CONSTANCIA DE NOTIFICACIÓN MEDIANTE PUBLICACIÓN DE AVISO

Auto No. 9674 del 02 de octubre de 2020

AUTO N° **09674**

“Por el cual se ordena el archivo de la solicitud de Licencia Ambiental iniciada a través del Auto 0892 del 8 de marzo de 2019 y se toman otras determinaciones”

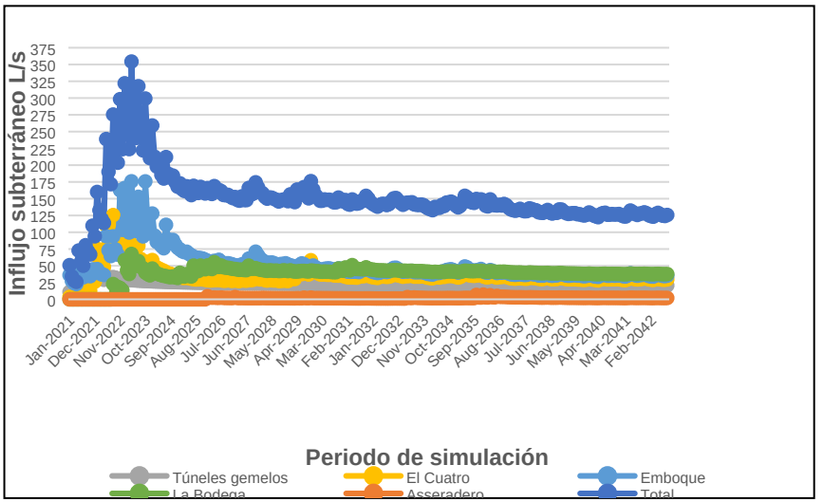
Los influjos estimados por el modelo numérico hidrogeológico al aplicar la cortina de preinyección cerca al sector de "La Bodega", se ilustran a continuación:

Figura 7-1 Tramos de Cauce donde se Presenta Disminución del Flujo Base

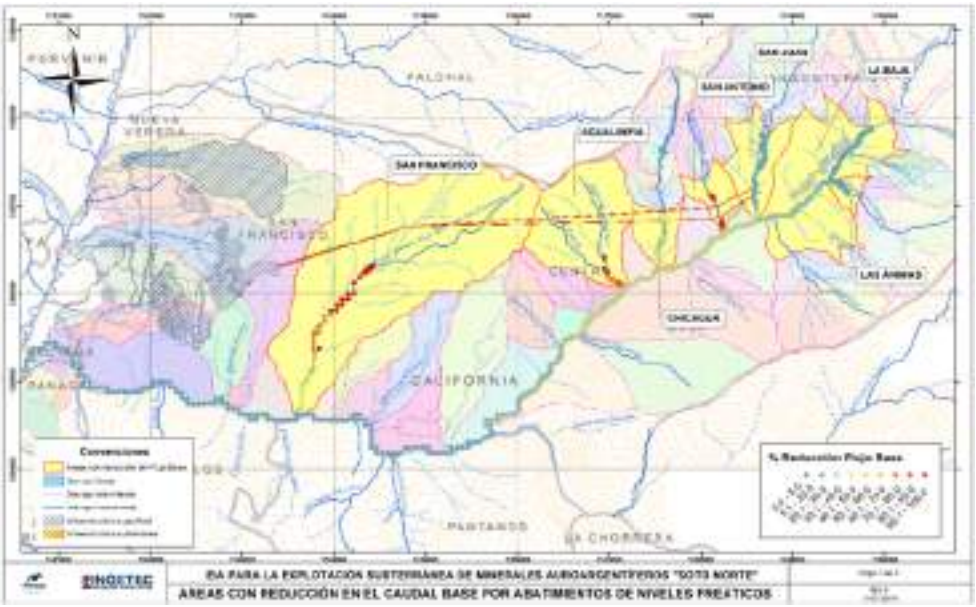
no analiza lo que representa la reducción del caudal base en los diferentes meses del año o en condiciones extremas como puede ser la presencia de un fenómeno de El Niño fuerte, o simplemente, durante los meses de menores precipitaciones del año. Tal ausencia de análisis tanto en la evaluación de los impactos como en los planes de manejo ambiental propuestos no permite un pronunciamiento respecto de sobre de la solicitud de la licencia ambiental del proyecto "Soto Norte".
